6784.05-RN001c

22 janvier 2016

**SITE DE CORMEILLES EN PARISIS - PROJET D'EXPLOI-  
TATION SOUTERRAINE DE LA CARRIÈRE DE GYPSE**

# **TIERCE EXPERTISE DES ÉTUDES DE DIMENSIONNE- MENT**

La figure ci-après montre les lithologies et valeurs RC obtenues sur la hauteur de la 1<sup>ère</sup> masse.

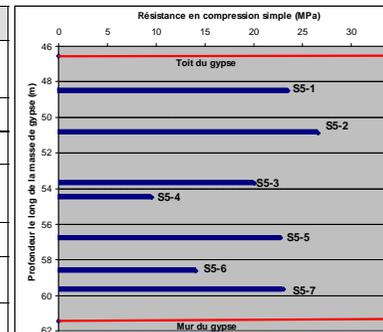
Sur 14 échantillons testés dans la 1<sup>ère</sup> masse de gypse, **12 montrent des valeurs élevées** de résistance (RC et RB) et de module élastique (des RC supérieurs à 20 MPa notamment), tandis que 2 échantillons donnent des valeurs plus basses, S5-4 notamment avec un RC de 9,6 MPa.

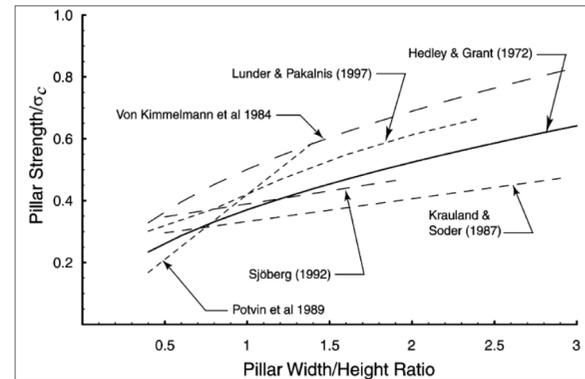
Les indications figurant en partie basse à gauche et au centre de la figure étant des indications de légende uniquement, on relève les points suivants :

- L'absence de valeurs RC sur l'intervalle  $z/h = 0,3 - 0,5$  environ pour Montmorency (Dragon et Rhino). Cette situation tient bien sûr au fait que les prélèvements ont été réalisés ici au toit et au mur des galeries existantes,
- Des RC bas à Montmorency, dans la majorité des cas **plus faibles que l'ordre de grandeur de 9 MPa estimé pour la contrainte ultime de la 1<sup>ère</sup> masse à partir de l'analyse des conditions de stabilité dans 5 zones** de la carrière de Montmorency reportée au point A13 précédent,
- Un nombre très significatif de RC pour Villiers-Adam, avec notamment des valeurs plutôt élevées (fourchette 17 à 28 MPa) sur l'intervalle  $z/h = 0,3 - 0,8$ ,
- Sur le même intervalle  $z/h = 0,3 - 0,8$ , les RC les plus élevés sont obtenus pour les sondages Cormeilles, à l'exception de deux valeurs : 9,6 MPa et 14,06 MPa respectivement pour S5-4 et S5-6.

Comme déjà indiqué, la comparaison directe des valeurs d'essais Montmorency et Cormeilles n'a que peu d'intérêt ici selon nous, les valeurs RC plus basses que **la résistance ultime estimée par rétroanalyse des conditions de stabilité des piliers attestant d'une microfissuration des échantillons objets des tests RC**. Il nous paraît plus pertinent de comparer les valeurs d'essais de Villiers-Adam avec celles de Cormeilles, étant données les circonstances suivantes :

Interrogé à ce sujet dans le cadre de la présente expertise, l'auteur du rapport nous a transmis la figure ci-après qui superpose des approches empiriques, utilisées pour le charbon, des roches massives ou des calcaires, de la résistance d'un pilier en fonction de son élancement.

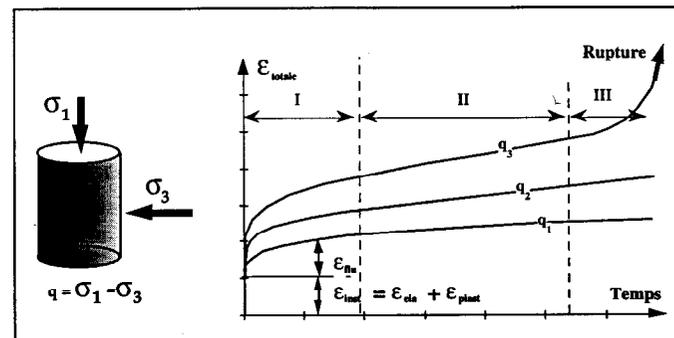
Pour un pilier de 10 x 10, on en tire les fourchettes suivantes du facteur multiplicatif selon la référence considérée:

- Entre 0,34 et 0,56 pour une hauteur d'exploitation de 9 m ( $W/H = 1,1$ ),
- Entre 0,32 à 0,45, pour une hauteur d'exploitation de 12,5 m ( $W/H = 0,8$ ),

Pour comparaison, on obtient avec la formule de Salomon (celle utilisée dans le rapport) 0,67 et 0,54 respectivement pour les deux hauteurs d'exploitation considérées.

Force est donc de constater que les valeurs tirées de la figure ci-avant sont plus prudentes que celles obtenues avec la formule de Salomon.
